改善箇所説明図

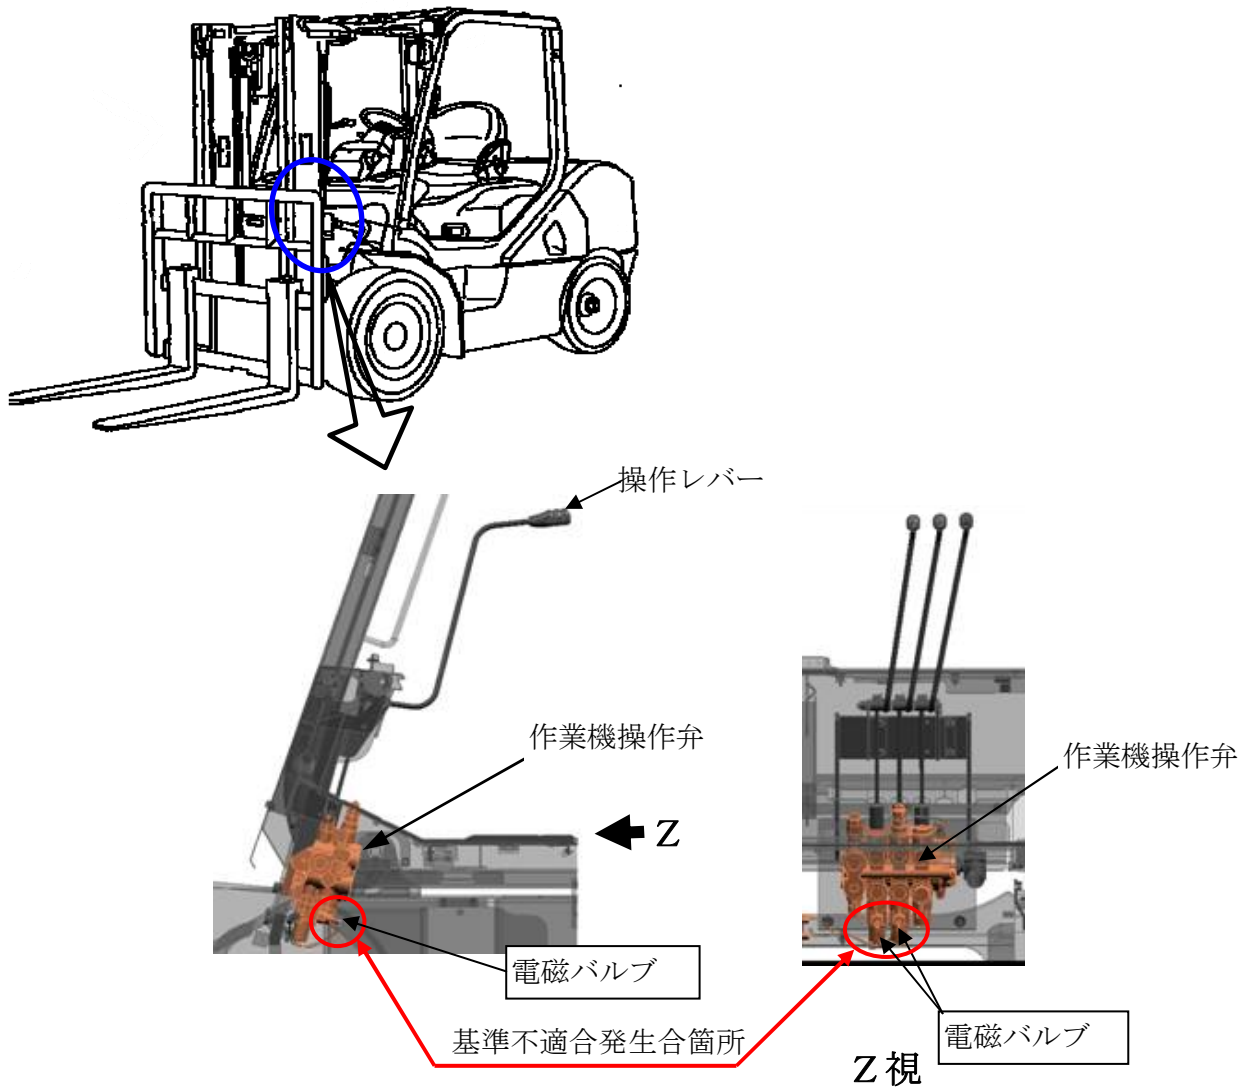
離席時走行・荷役ロック機構において、作業機操作弁の電磁バルブの耐水性が不十分なため、雨水等が浸入し、ショートする場合がある。そのため、当該ロック機構のヒューズが切れ、着座していてもロックが解除されず、走行不能となるおそれがある。

改善措置の内容：全車両、当該電磁バルブを対策品に交換する。

識別：作業機操作弁に赤色ペイントを塗布する。
